Notitie / Memo

Aan: Henriette Caro, Linda Kleijbeuker en Haico Taekema
Van: Fred Wittekamp
Datum: 27 september 2018
Kopie:
Ons kenmerk: BE1619T&PNT1809191403
Classificatie: Open

Onderwerp: Plantage de Sniep, Deelplan T 'tramlus' beantwoording zienswijzen in relatie tot geluid

Figuur 1a: variant 1: poortfunctie/hoogteaccent 8 verdiepingen (26 m) breedte toren langs het spoor.

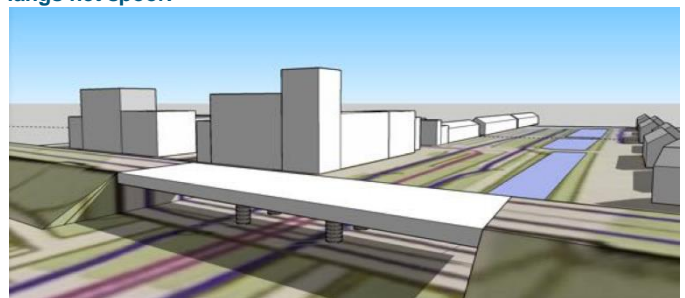
In het kader van de terinzagelegging van het ontwerp bestemmingsplan 'tramlus' zijn zienswijzen ingediend ten aanzien van geluid, die samenhangen met het ontwerp van het deelplan T. Het heeft voornamelijk betrekking op de positie van de toren van 9 bouwlagen aan de Muiderstraatweg. Door bewoners uit het deelplan fase 10 is het plan gesuggereerd om de hoogbouw van 9 bouwlagen - identiek aan deelplan M - te verplaatsen naar de spoorzijde volgens de onderstaande figuur 1a en b.

In deze notitie wordt in ogenschouw genomen of het verplaatsen van de toren naar het spoor, zoals wordt voorgesteld, problemen ten aanzien van geluid oplevert.

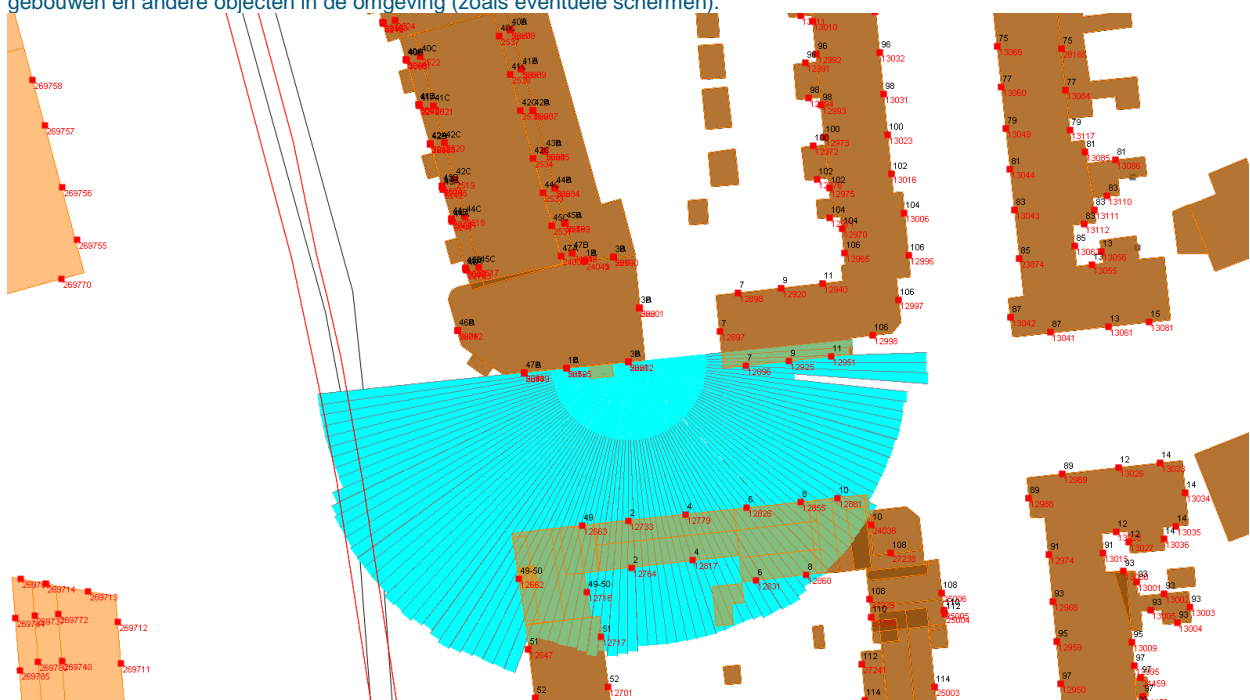
Het scherm van 2,5 meter is hier geprojecteerd om de geluidbelasting afkomstige van het spoor terug te brengen naar maximaal 68 dB. In de huidige verkaveling wordt op de bovenste (zesde) bouwlaag van deelplan 'tramlus' een geluidbelasting van 63 dB geregistreerd.

De bebouwing van deelplan M heeft een toren van acht bouwlagen aan de spoorzijde met als hoogste geluidbelasting 65 dB.

In de huidige situatie hebben 25 woningen in deelplan 'tramlus' een hogere waarde nodig voor het spoor, waarvan 23 woningen een geluidluwe gevel bezitten.

Figuur 2: Geluidafstraling van de spoorlijn in het deelgebied fase 10 (de halve cirkel in blauw en rood) en het gedeelte dat beïnvloed wordt door wijziging van de verkaveling van deelplan 'tramlus' (de blauwe taartpunt).

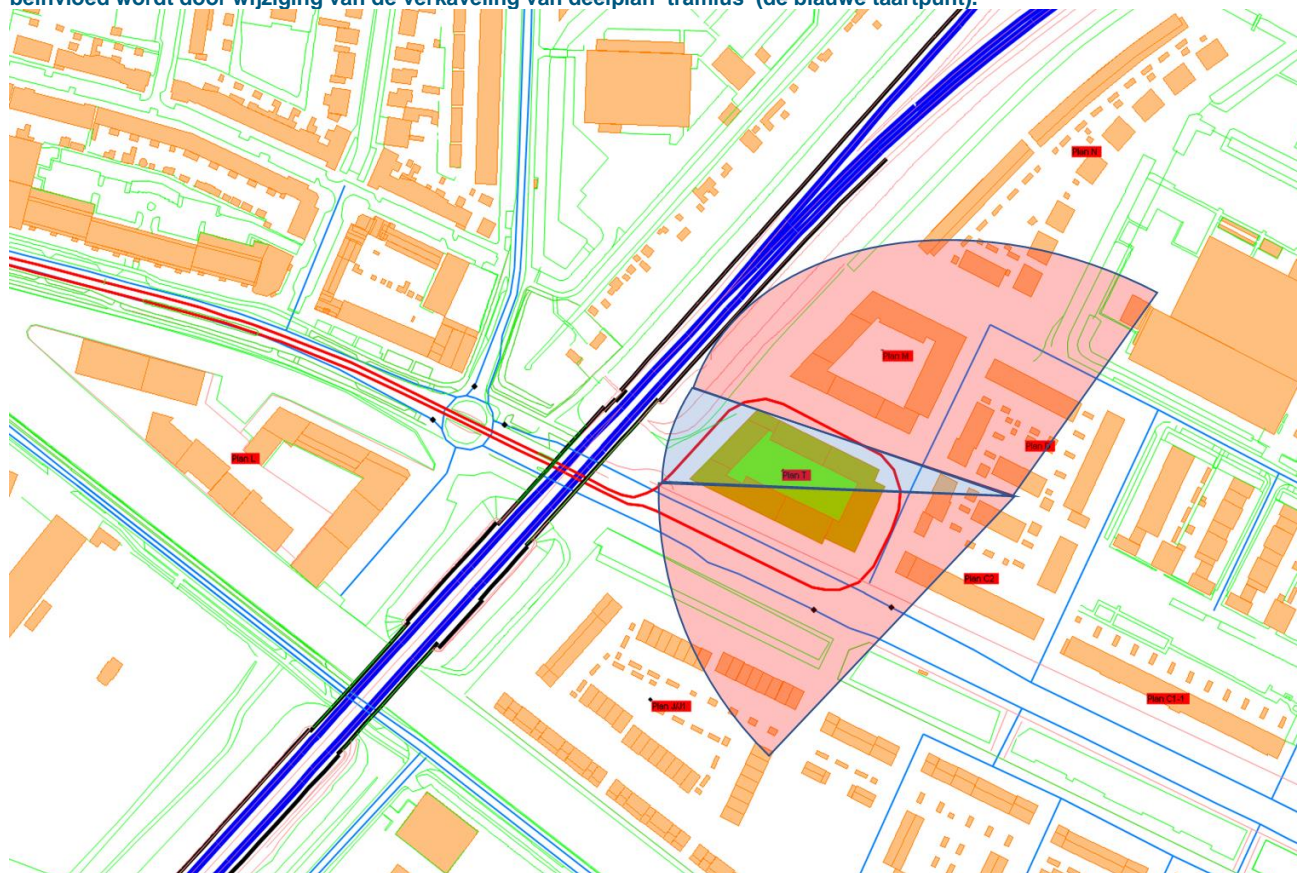
Bij de achterliggende bebouwing van deelplan fase 10 wordt op een willekeurige plaats (zie figuur 2) een geluidbelasting ondervonden van het spoor. De geluidbelasting van het spoor wordt ondervonden onder een grote hoek die wordt voorgesteld door een halve taart¹. In figuur 2 worden de bijdragen aangegeven door de blauwe delen en het rode deel dat door de gewijzigde verkaveling van variant 1 en 2 meer afscherming ondervindt. Afhankelijk van de plaats waar je je bevindt in deelplan fase 10 zal er een andere bijdrage en meer of minder afscherming door de omgeving plaatsvinden. Wat wel duidelijk is dat de hogere bebouwing aan de spoorzijde van variant 1 en 2 maar een gedeeltelijk lagere bijdrage geeft aan de geluidbelasting. Het effect van de hogere bebouwing zal daarom hoogstens 1 tot 2 dB wijziging in de ondervonden geluidbelasting kunnen veroorzaken in deelplan fase 10.

Zoals aangegeven heeft de huidige verkaveling van deelplan 'tramlus' aan de spoorzijde een hoogte van 5 tot 6 bouwlagen. Dit wordt nader aangegeven in figuur 3a. In geel staan de bouwmassa's aangegeven met op de achtergrond de toren in oranje gelegen langs de Muiderstraatweg.

In figuur 3b staat het gevelaanzicht van variant 1 aangegeven. Figuur 3c geeft het gevelaanzicht voor de bewonersverkaveling variant 2. Aan de rechterzijde van figuur 3b en 3c zijn de verschillen in afscherming aan de spoorzijde tussen de huidige verkaveling en de bewonersvarianten 1 en 2 weergegeven in kleur. In rood wordt een afgenomen afscherming aangegeven en in groen een grotere afscherming door verhoging van de verkaveling en de omvang van de opbouw.

De twee varianten zoals voorgesteld door de bewoners geven maar een marginaal hogere afscherming voor het achterliggende gebied van deelplan fase 10. Door het verplaatsen van de woningen die nu in de toren aan de Muiderstraatweg zijn georiënteerd, neemt aldaar het aantal hogere waarden af voor de Muiderstraatweg. Daarentegen neemt bij de bewonersvarianten tegelijkertijd het aantal hogere waarden ten behoeve van de spoorlijn Weesp – Diemen-Zuid – Schiphol toe. Verder blijven de woningen op de hoek van de Muiderstraatweg en de spoorlijn in het bezit van hogere waarden voor de Muiderstraatweg. Netto neemt in de bewonersvarianten het aantal woningen met een hogere waarde met drie stuks toe. Zoals aangegeven is het voor de hoekwoningen moeilijker om de vereiste geluidluwe gevel en buitenruimte te bewerkstelligen. Dit betekent dat het aantal woningen met een dichte buitenruimte met 3 of 4 zal gaan toenemen (afhankelijk van de te kiezen bewonersvariant). Daarnaast zal door het verplaatsen van de woningen van de zuid- naar de westgevel het aantal woningen dat overlast ondervindt van de piekgeluiden toenemen.
